GRUNDIG

SERVICE INFORMATIONEN 2001

Inhaltsverzeichnis

Abb. 4

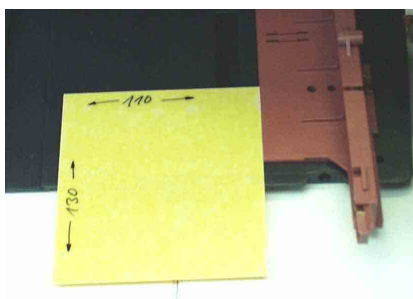
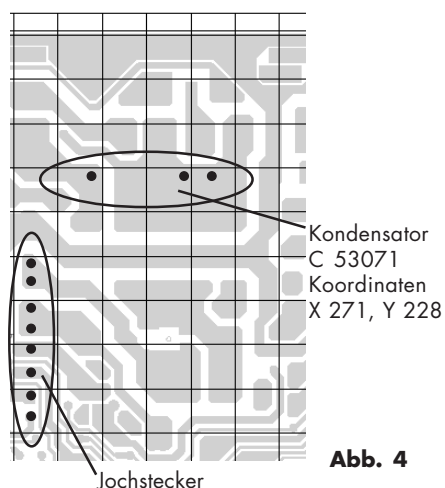
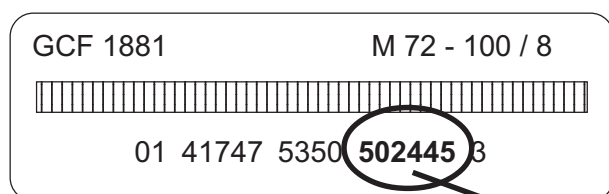
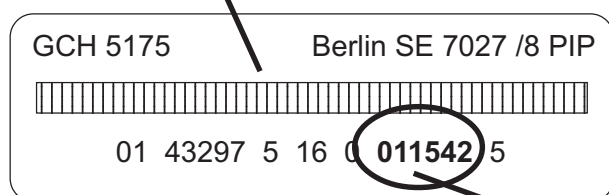
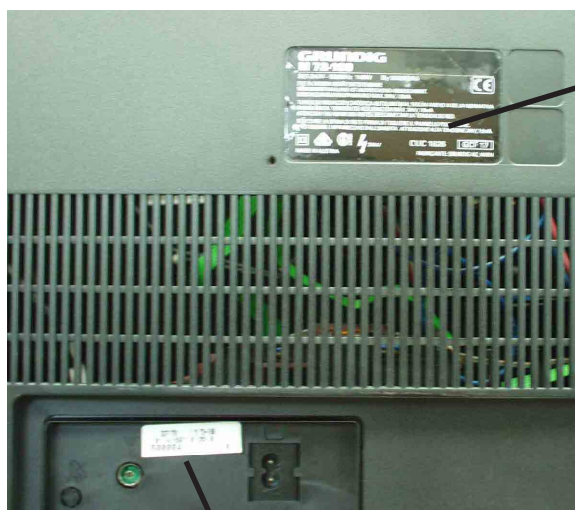
Bei einigen besonders beanspruchten Lötstellen im Bereich der Zeilenendstufe (Kondensator C 53071 und Jochstecker) könnte es zu einer Überlastung der Lötstellen kommen. Um dies zu verhindern, müssen einerseits die betreffenden Lötstellen mit ausgiebig Zinn nachgearbeitet und zusätzlich eine Isolierfolie (Mat.-Nr. 29638 180 0101) auf dem Gehäuseboden angebracht werden.

- Die in Abb. 4 gekennzeichneten Lötstellen an Jochstecker und Kondensator C 53071 müssen zusätzlich nachgearbeitet werden: Altes Zinn absaugen, Lötstelle säubern und mit reichlich Zinn neu verlöten.

- Isolierfolie an die betreffende Stelle unter den betroffenen Lötstellen aufkleben (Ende der Folie muss mit dem Chassisende abschließen) und dabei beachten, dass auf der überstehenden Seite nicht die Schutz-Folie

der Klebefläche entfernt wurde (kann das korrekte Ansetzen der Rückwand verhindern). Gegebenenfalls muss die Folie noch mit einer Schere an die Gehäuseform angepasst werden (Fotos nicht für alle Geräteformen gültig!). Dabei werden beim Aufkleben der Folie die Lüftungsschlitze bewusst mit abgedeckt um die Luftzufuhr an diesen Stellen zu verringern (siehe Abbildung 2).

Platinen-Version ohne CC80209

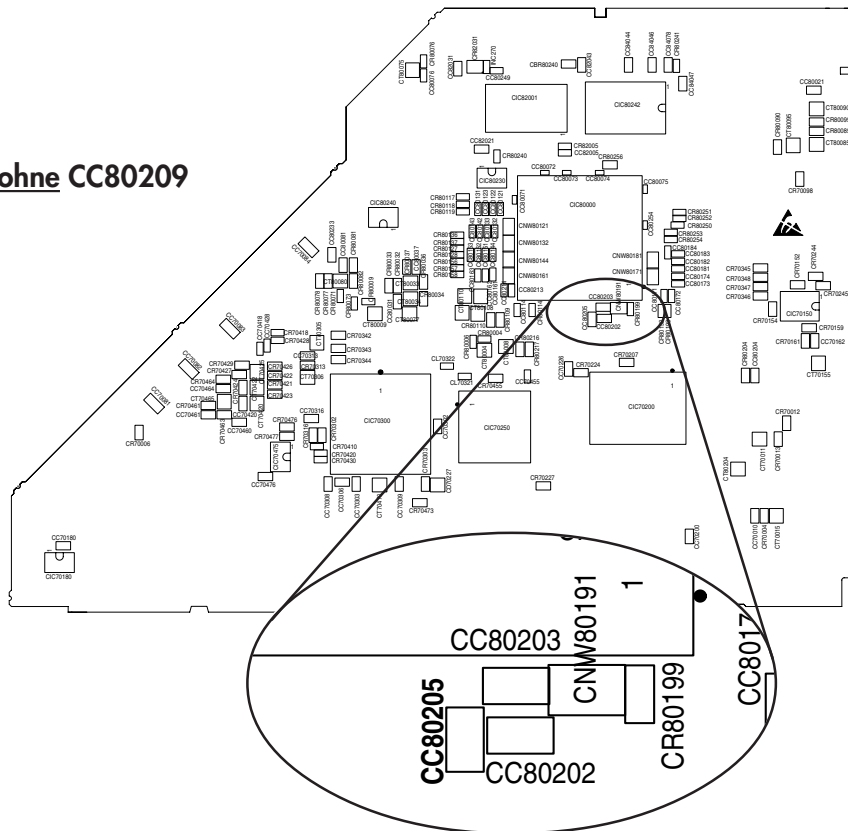
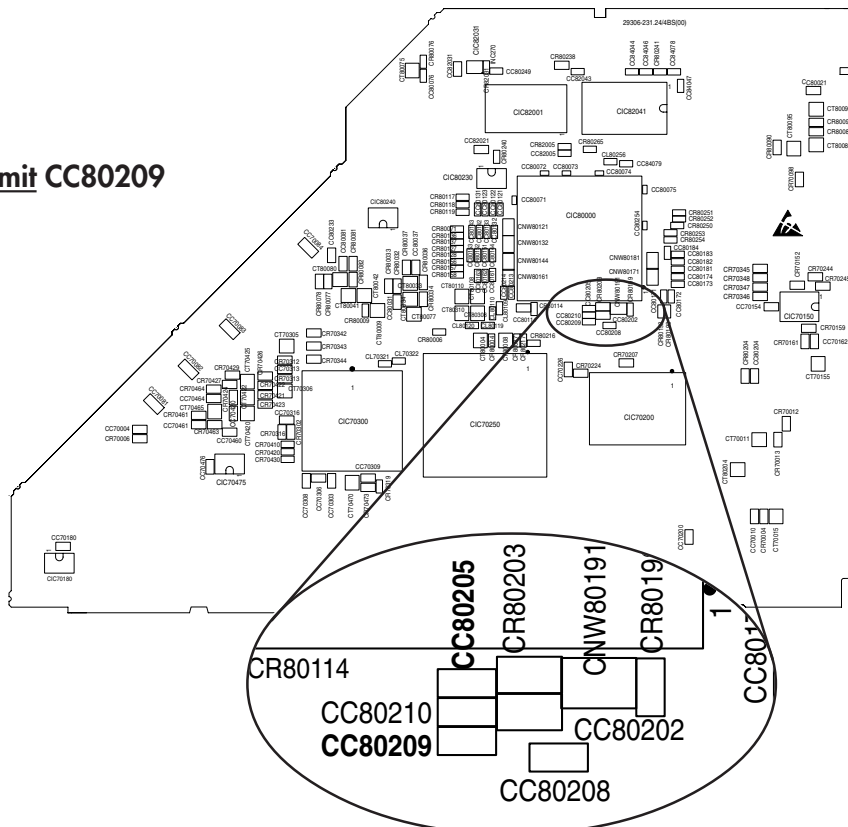
Für diese Beanstandung kommen eine unkontrollierte Schwingneigung des CVBS-Eingangs und eine fehlerhafte Softwarelibrary des Prozessors in Betracht.

Zusätzlich muss bei Geräten älteren Fertigungsstandes die Schaltung des Feature-Moduls kontrolliert und gegebenenfalls geändert werden. Geräte und Chassis, die **nicht** von der Schaltungsänderung betroffen sind entnehmen Sie bitte den Tabellen 2 und 3. Die Positionen der Seriennummern der Geräte und Chassis sind auf Seite 4 beschrieben. Die Lage der betroffenen Bauteile auf dem Feature-Modul entnehmen Sie bitte dem Schaltplanauszug und den Platinenabbildungen auf Seite 2:

Um die Fehlererscheinung zu eliminieren, muss generell die Geräte-Software aktualisiert werden. Beachten Sie hierzu bitte die Tabelle 1 (Software-Zuordnung).
